LEM SPECIFICATIONS DOCUMENT FOR CALL FOR TENDER

WA105 technical board vidyo meeting, february 8th 2017

PRODUCTION DES LEM DU PROTOTYPE WA105 (DUNE/DP)

FOURNITURE DES AMPLIFICATEURS D'ELECTRONS A TROUS (LEM) DU PROTOTYPE WA105
Projet de marché n°16B0625

Figure 2. Plan mécanique des LEM (Vue couche du dessus, couche « a.gbr »). Sont représentés : les trous traversant non métallisés pour fixation du LEM (en rouge), les 2 motifs de connexion HT (coin supérieur gauche), les 2 témoins de coupes métallographiques.

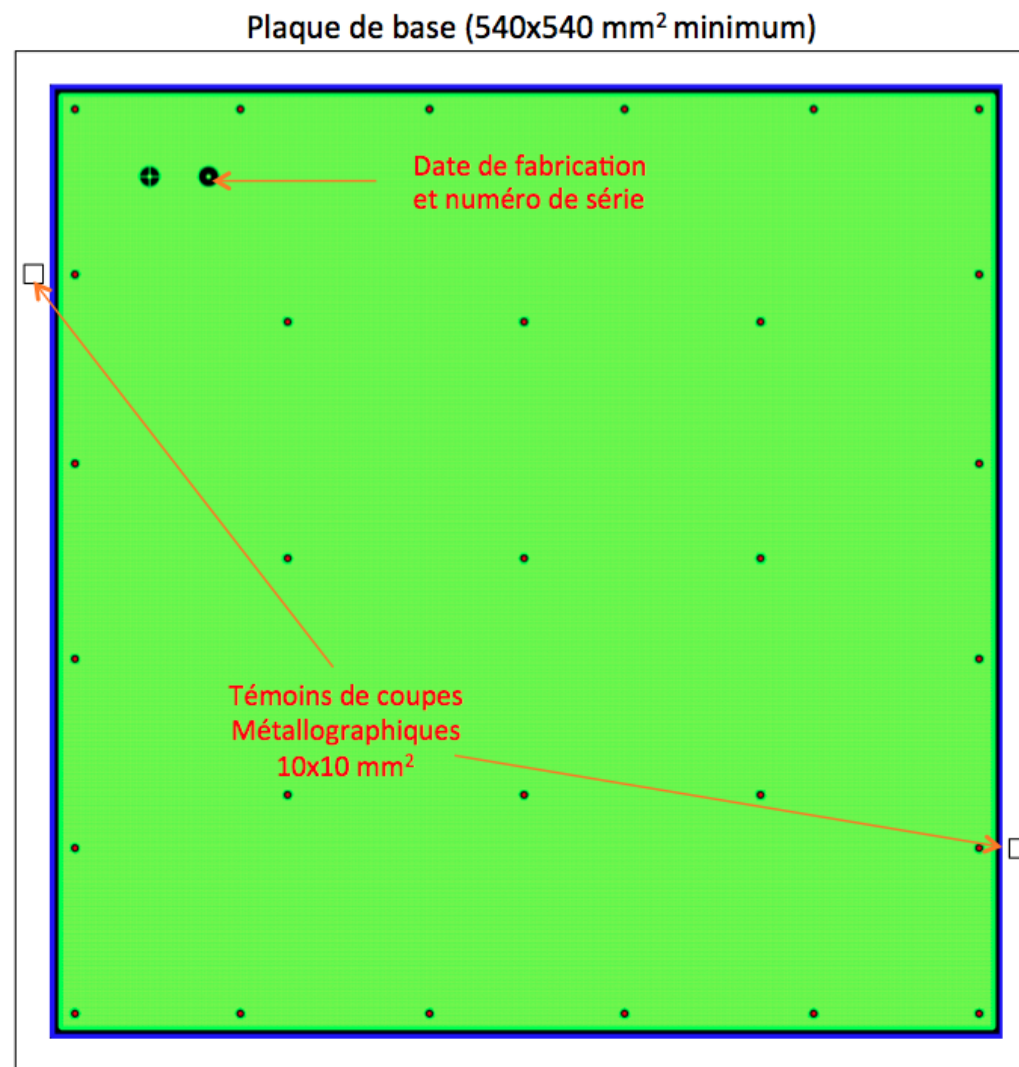
We propose the use of the modified version of these gerber files for non plated HV connexions holes of 1,2 mm diameter, in accordance with the new HV connexion pins soldering procedure (Geber used for the 50x50 cm²)
